정기(기동점검) 점검 결과보고

[동부간선도로 확장공사(3공구)]

- 점검일시 : 2018.09.27 (목)
- 점검결과
- ◆ 점검자 : 정달영, 최영준

○ 감전재해 예방(토목부)

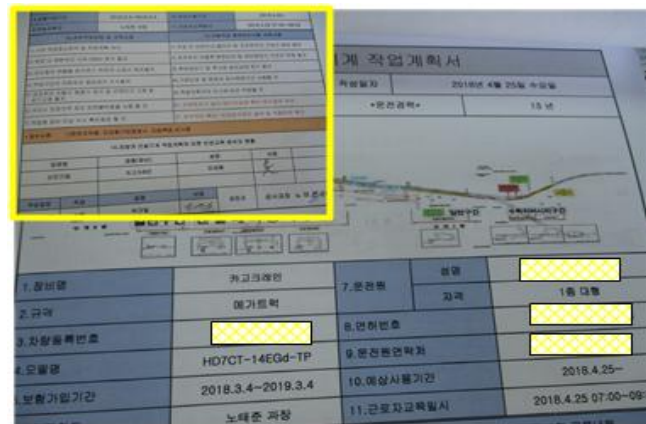
- 방음벽 작업장의 발전기 접지가 되어 있지 않으니 접지 요하며 접지 저항 측정 요함.
- ※ 건설안전기본지침 공통-19(이동식 발전기)

○ 위험공중 사전작업 허가제(토목부)

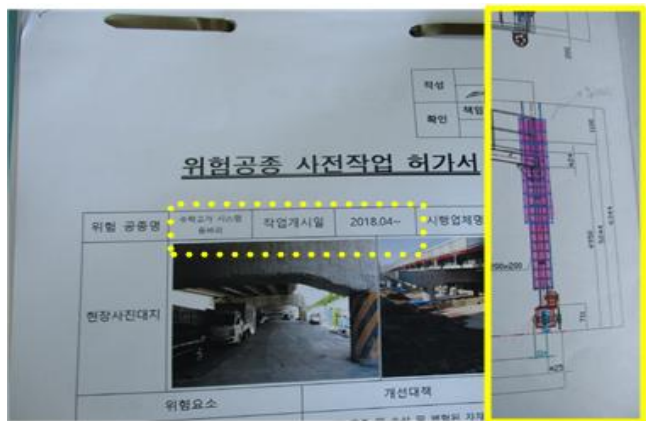
- 방음벽 설치구간은 높이가 6m이상의 고소작업이며, 차량통행이 많은 곳, 양중작업이 이루어지는 위험작업임에도 위험공중 사전작업 승인이 되어 있지 않으니 위험작업은 승인후 작업 요함.

○ 추락재해 예방(토목부)

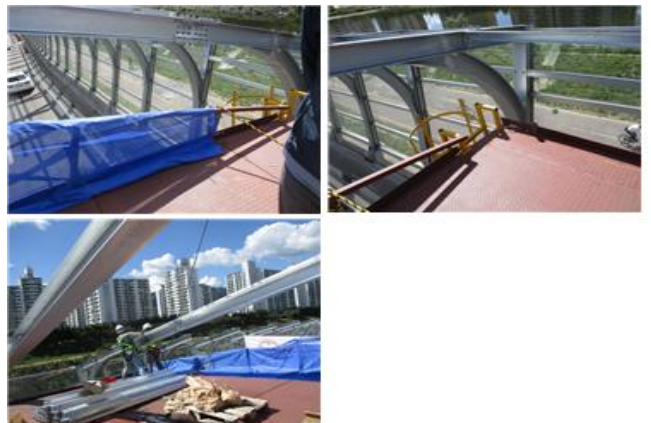
- 방음벽설치 구간 작업대차 상부에서 일하는 작업자의 수평생명줄이 길고, 방음벽이 낮은 곳에 안전난간이 설치되어 있지 않거나 낮으므로 추락재해의 위험이 있으니 수평생명줄을 최하사점 이하가 되도록 조정하고
- 수평생명줄에 의해 다른 작업자가 전도 및 이로 인한 추락재해로 이어질수 있으니 수평생명줄 고정위치 및 설치 방법을 검토 요함.
- ※ 산업안전기본지침 제43조(개구부 등의 방호 조치), 제44조(안전대의 부착설비 등)

○ 감전재해 예방(토목부)

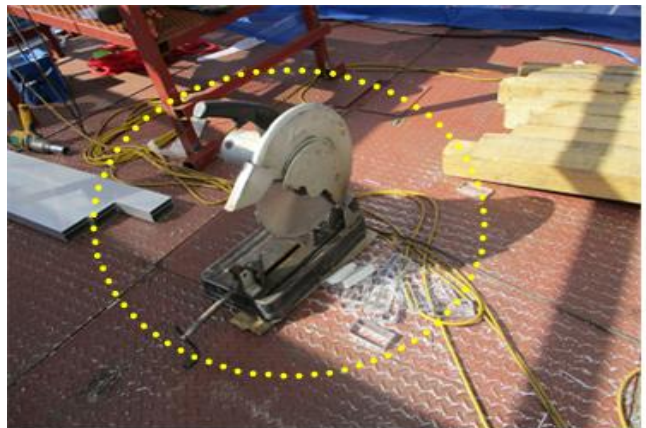
- 방음벽설치 작업대차 상부에서 사용하고 있는 콘센트 접지선이 단락되어 있어 근로자 감전사고 우려가 있으니 보완을 실시하기 바람
- 용접 어스선 홀더가 노후되어 있으니 교체를 실시하기 바람

○ 전도재해 예방(토목부)

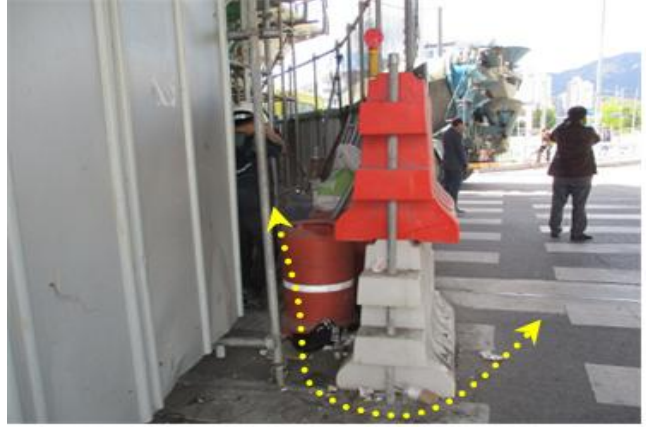
- 수락고가 작업장 하부에 원형 유류통이 전도된 상태로 방치되어 있어 주변 작업자와 충돌우려가 있으니 위험물보관소에 이동 보관조치하기 바람.
